リコールのご案内（R 4 5 6 5）

リコール届出一覧表

リコール届出番号	4565	リコール開始日	令和元年 9月 18日
届出者の氏名又は名称	株式会社 矢野特殊自動車 代表取締役社長 矢野彰一		問合せ先:品質保証部 TEL (代)092-963-2000
不具合部位(部品名)	燃料装置(燃料タンク)		
基準不適合状態にあると認める構造、装置又は性能の状況及びその原因	冷蔵冷凍車の燃料タンク取付金具において、加工指示が不適切なため、曲げ加工傷が生じているものがある。そのため、走行振動等により亀裂が発生し、取付金具が破損して、最悪の場合、燃料タンクが脱落するおそれがある。		
改善措置の内容	全車両、燃料タンク取付金具を点検し、亀裂があるものは対策品に交換する。また、亀裂がないものは、暫定対策として補助金具を追加する。なお、恒久対策が決定次第、速やかに恒久対策を実施する。		
不具合件数	6件	事故の有無	なし
発見の動機	市場からの情報による		
自動車使用者及び自動車分解整備事業者に周知させるための措置	<ul style="list-style-type: none"> ・使用者:直接訪問若しくは電話、ダイレクトメールにより通知する。 ・自動車分解整備事業者:使用者をすべて把握しているため、周知のための措置はとらない。 ・改善実施済車両には、荷箱前面右下部の製造銘板付近に対策済みNo.4565 のステッカーを貼付する。

改善箇所説明図

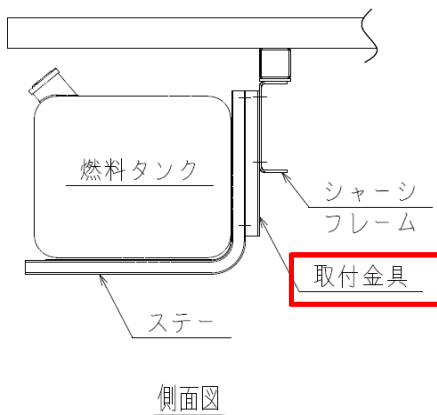
【基準不適合発生箇所】

冷蔵冷凍車の燃料タンク取付金具において、加工指示が不適切なため、曲げ加工傷が生じているものがある。そのため、走行振動等により亀裂が発生し、取付金具が破損して、最悪の場合、燃料タンクが脱落するおそれがある。

【改善の内容】

全車両、燃料タンク取付金具を点検し、亀裂があるものは対策品に交換する。また、亀裂がないものは、暫定対策として補助金具を追加する。なお、恒久対策が決定次第、速やかに恒久対策を実施する。
